PREFECTURE DU MORBIHAN DEMANDE D'AUTORISATION ENVIRONNEMENTALE PARC EOLIEN DE LA MADELEINE COMMUNE DE PLOERDUT ENQUETE PUBLIQUE 10 décembre 2018 – 10 janvier 2019 2ème Partie : CONCLUSIONS DU COMMISSAIRE ENQUETEUR

Commissaire enquêteur : Christian JOURDREN

Enquête publique E180266

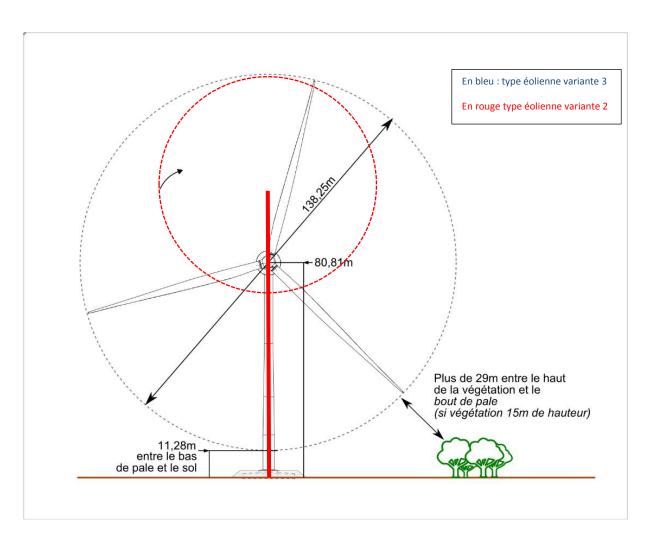
Ainsi, l'impact de l'éolienne 3 de la variante 2 présente un niveau « modéré » sur l'enjeu chiroptères alors que celui de l'éolienne 3 de la variante 3 présente un niveau « faible », les mats des 2 variantes étant distants d'environ 120 m, sur la même parcelle sous monoculture intensive. En comparant leur positionnement respectif sur la même carte des enjeux chiroptérologiques à partir de la carte 83 page 130 de l'El ci-dessous, en ayant eu soin de matérialiser le survol de leurs pales, en toute objectivité aucun élément tangible ne justifie cette différence d'appréciation.

La carte des enjeux chiroptérologiques (carte 102 page 162 de l'expertise et carte 83 page 130 de l'El) en définit bien les différents niveaux en classant à enjeux forts les haies du bocage ou les ripisylves et à enjeux assez forts les lisières des dites haies (zone tampon de 50 m de largeur à partir des haies) qui constituent les territoires de chasse préférentiels des chauves-souris.

Au contraire, il est très net de constater objectivement que l'éolienne 3 de V3, comme d'ailleurs les autres éoliennes de cette variante, possède une aire de survol des pales impactant des milieux considérés à enjeu assez fort, que ne survole pas l'éolienne 3 de V2.

A cela, il faut ajouter les différences de caractéristiques des deux types d'éoliennes, une garde au sol des bouts de pales de 11.40 m pour V3 et de l'ordre de 67 m pour V2, un rotor de près de 140 m pour V3 et de 82 m pour V2, l'aire de balayage des pales de V3 étant presque 3 fois plus importante que celle de V2.

Comme le montre le schéma ci-dessous, ces caractéristiques sont autant de facteurs aggravants des éoliennes de V3, comme le souligne par ailleurs le dossier d'enquête, les bouts de pales arrivant entre 20 et 30 m de la végétation (le tableau 108 page 212 de l'expertise faune/flore précisant que la hauteur des arbres des haies peut atteindre 30 m, celle du schéma fait par le maitre d'ouvrage représentant un boisement de 15 m de hauteur est faible) contrairement aux éoliennes de V2 qui respecte une distance d'environ 70 m. La faible garde au sol est également impactante pour certaines espèces de chauve-souris, notamment les Pipistrelles, Noctules communes, Sérotines communes et Barbastrelles d'Europe.

Cette comparaison ne justifie donc pas un niveau d'appréciation en défaveur de l'éolienne 3 de V2, mais plutôt l'inverse et, pour ce qui concerne les enjeux, une égalité de niveau entre les 3 éoliennes de V3 et non un niveau moindre de l'éolienne 3 par rapport aux deux autres.
